## **REPONSES A L'AVIS DU PREFET SUR LA MODIFICATION N°2 du PLUI**

Rédacteur : Carole COQUEBLIN-GUERIN, Directrice du service Urbanisme Ecologie Mobilité

Par courrier en date du 29 juillet 2026, Monsieur le Préfet a donné son avis sur la procédure de modification n°2 du PLUi. L'examen du dossier a soulevé plusieurs observations.

### 3.13.2 SECTEUR DENFERT ROCHEREAU / PROUST CHAUMETTE (N°40 ET 41)

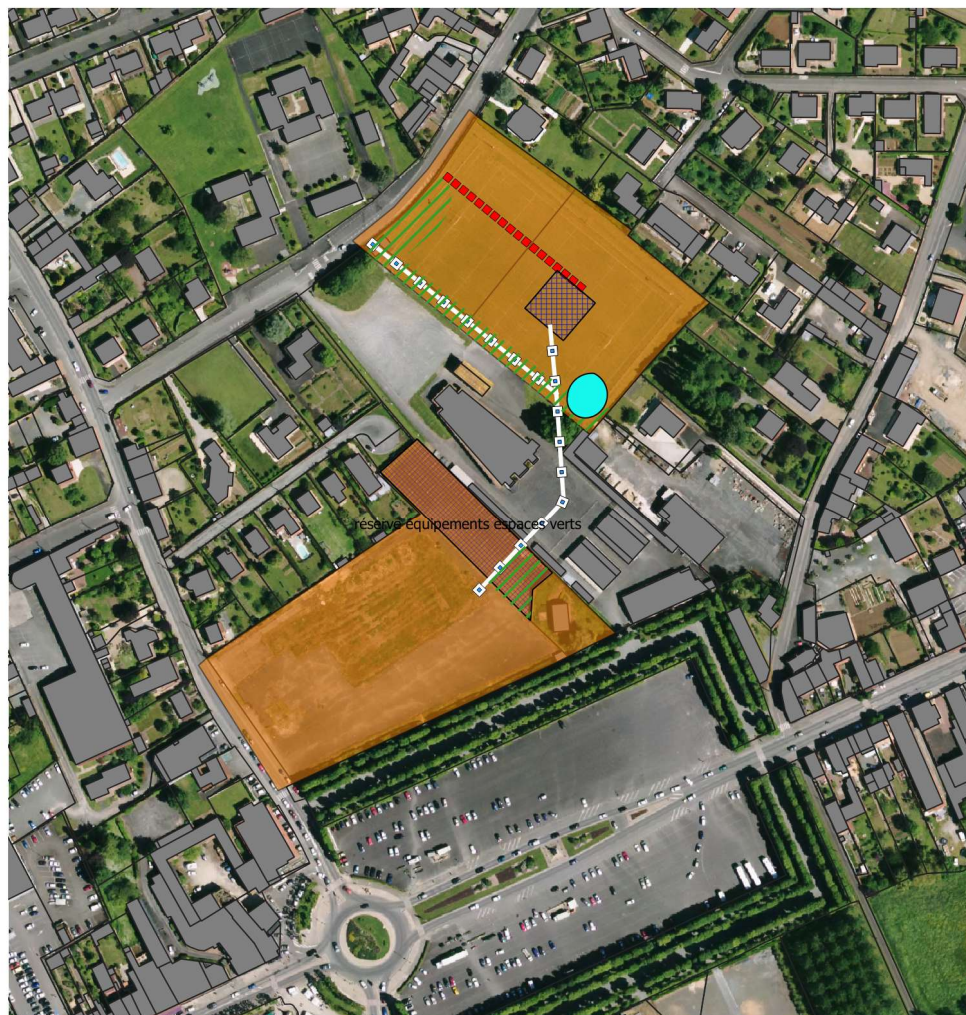
*« l'analyse des éléments présentés dans la notice de la modification n°2 semble démontrer des incompatibilités significatives entre le projet et l'OAP en vigueur s'agissant de l'implantation des bâtiments et de la voie de liaison projetée entre l'impasse des Granges, située au Nord du site et le secteur de l'opération.*

*Au regard de ces éléments, il apparaît souhaitable que le dossier soit complété afin de modifier l'OAP et mieux préciser les atteintes en terme de stationnement. »*

L'OAP sera modifiée afin de mieux correspondre avec le projet. ( cf annexe de cette note)
